Modulo per la presentazione delle osservazioni per i piani/programmi/progetti sottoposti a procedimenti di valutazione ambientale di competenza statale

Progetto di un impianto Agrovoltaiico, denominato "Ordone", della potenza di 63,62 MW e delle relative opere di connessione alla RTN, da realizzarsi nel territorio dei comuni di Ordone (FG), Foggia (FG), Ascoli Satriano (FG) (**CODICE PROCEDURA ID_VIP_8305**)

PROPONENTE: X-Elio Italia 4 S.r.l.

OGGETTO DELLE OSSERVAZIONI

Tali opere sono interferenti con il Progetto Whysol, come riportato nello stralcio in calce (estratto dall'elaborato AS_ORD_G_4_1_3 del Progetto X-E e sovrapposto con le particelle catastali del Progetto Whysol in colore arancione).

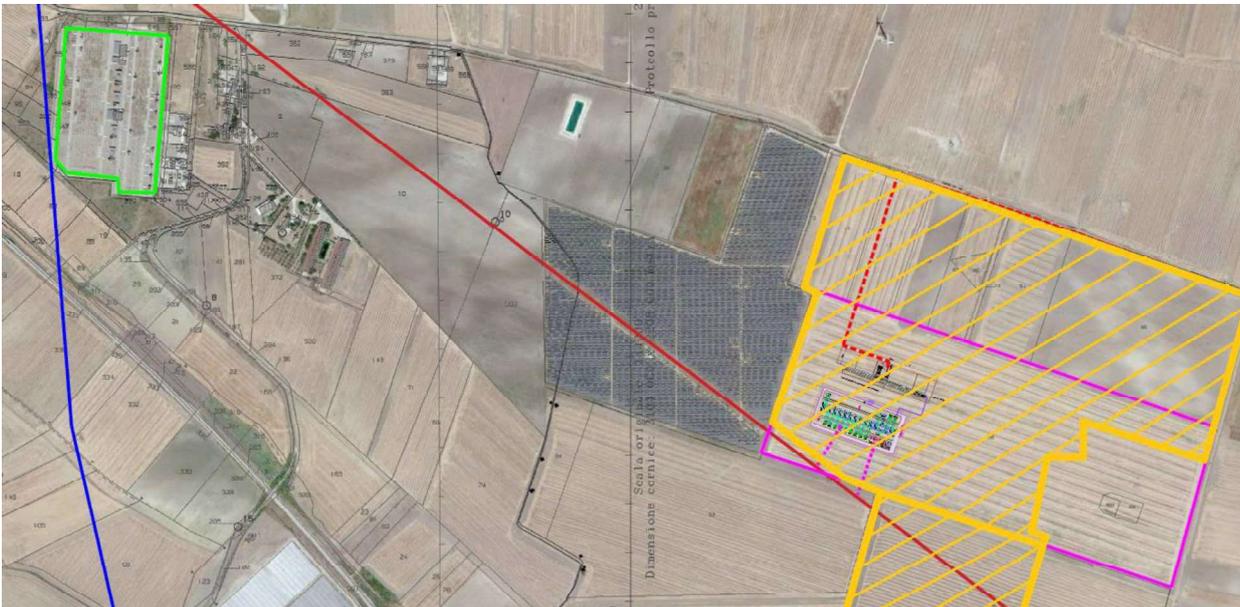
1. Dall'analisi della documentazione disponibile al pubblico, si desume che le opere di connessione del Progetto X-E siano costituite da:
 - o Elettrodotto MT di collegamento tra l'impianto agrivoltaico e la SSE Utente di trasformazione
 - o SSE Utente di trasformazione
 - o Opere elettromeccaniche e civili ad uso condiviso fra più produttori
 - o Elettrodotto AT di collegamento tra le opere condivise e la stazione di smistamento
 - o Stazione di smistamento (si veda in proposito la successiva osservazione n. 2)

Quanto precede risulta **incoerente e incompatibile** con quanto riscontrabile dagli elaborati grafici (vedasi ad esempio l'elaborato *AS_ORD_G_4_1_3* di cui si riporta in calce uno stralcio), da quali si evince invece la progettazione:

- di una nuova infrastruttura di rete (Stazione di smistamento, all'interno dell'area in colore fucsia) in entra-esce sulla linea RTN 150 kV esistente (in colore rosso), in luogo del citato "stallo libero" nella stazione elettrica TERNA "Deliceto" esistente (in colore verde);
- di una sottostazione di condominio condivisa (sempre all'interno dell'area in colore fucsia) ben distante, e comunque non certamente adiacente, dalla Stazione di trasformazione Terna "Deliceto" (circa 1,5 km).

In ragione di tutto quanto scritto nelle Premesse e nelle Osservazioni, **si chiede di delocalizzare le descritte opere di connessione del Progetto X-E in un'area che non comporti interferenze con il Progetto Whysol.**
